SOLICITAMOS SE NOS AUTORICE
MODIFICAR EL COLOR DE FACHADA
PROPUESTA DE COLOR (GRISES - ROSA)

PROYECTO :
ARENAS SKATE & SURF SIGLO NUEVO

CONTENIDO :
PROPUESTA DE COLOR (GRISES - ROSAS)

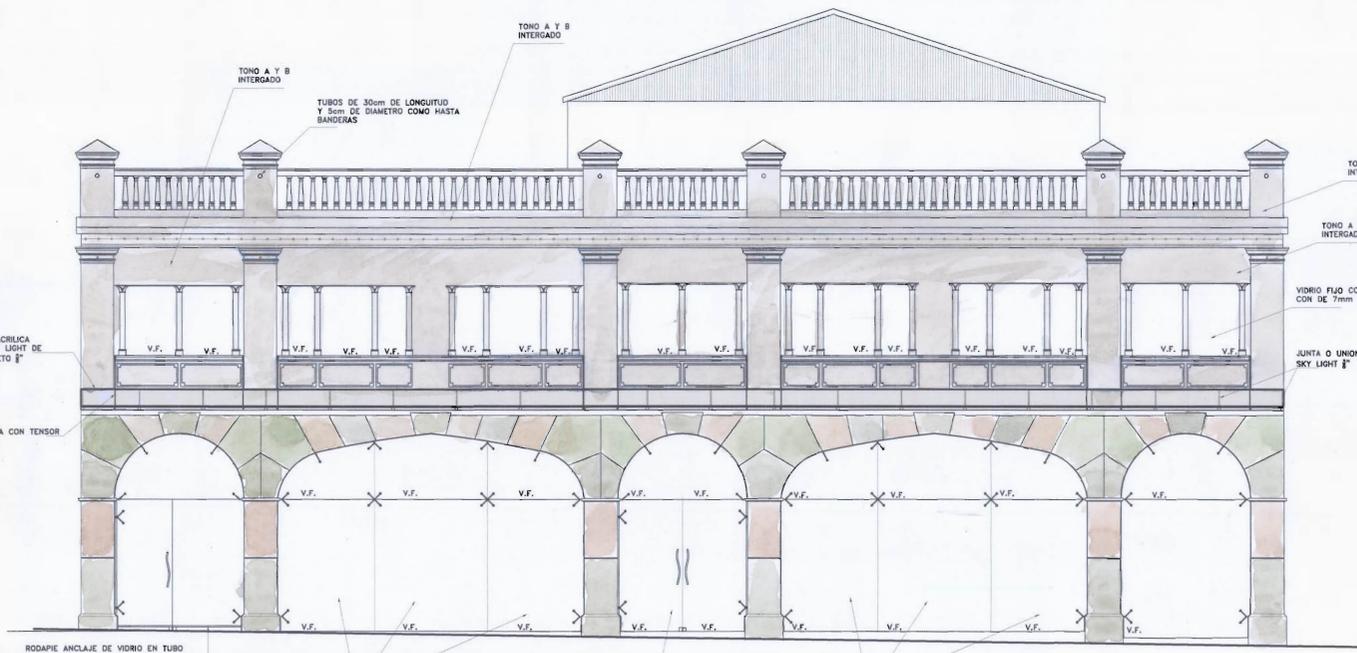
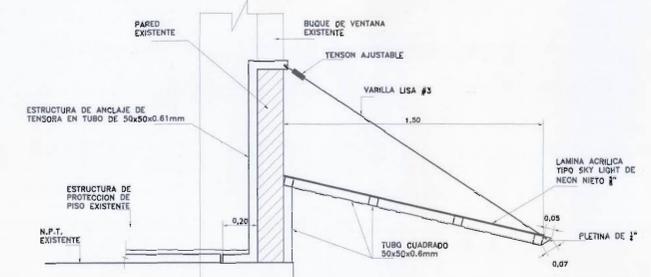
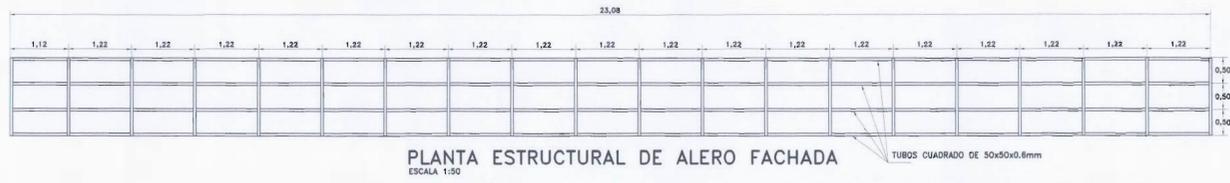
ESTA PROPUESTA BUSCA DEVOLVER AL EDIFICIO SU FORMA ORIGINAL DE LINEA AL PUEBLO Y ELIMINAR UNA SERIE DE ABUSOS URBANOS QUE SON IMPOSIBLES DE RESOLVER. LA FACHADA SERA SANA Y REINTEGRARA EL SITIO AMABLEMENTE A LA CIUDAD. PROPONEMOS UNA PACHA DE VIDRIO TEMPERADO INTELIGENTE ANCLADO Y SUJETO MEDIANTE EL SISTEMA ARARA DE OLIMPIA HERRAJE DE SUSPENSION ESTILO ARARA.

ESTOS COLORES HAN SIDO ESCOGIDOS POR SU PIGMENTACION QUE SE FIJAN MUY BIEN CON LOS DIFERENTES TONOS DE GRISES Y GRISES PIGMENTADOS DE OCRE ROJO, ITALIANO/DESMINUIDO. C ESTOS COLORES HAN INTEGRADOS EN SOLO UNO

RODAPIE ANCLAJE DE VIDRIO EN TUBO CUADRADO 75x75x0.62mm CON UN BATIENTE DE ANGULAR DE 3.82x3.82x0.62 PARA CONTENER EL VIDRIO TEMPERADO DE 8mm DE ESPESOR (VIDRIO INTELIGENTE) SE LIMPIA SOLO

VIDRIO FIJO TEMPERADO COLOR NATURAL CON ANCLAJES A PISO DE 7mm DE ESPESOR

PUERTA DE VIDRIO TEMPERADO COLOR NATURAL DE 11mm DE ESPESOR

- A** HAPPY TRAIS #16-187 GLIDDEN 15%
- B** VEIL OONN VELO VAILE 53/080 100%
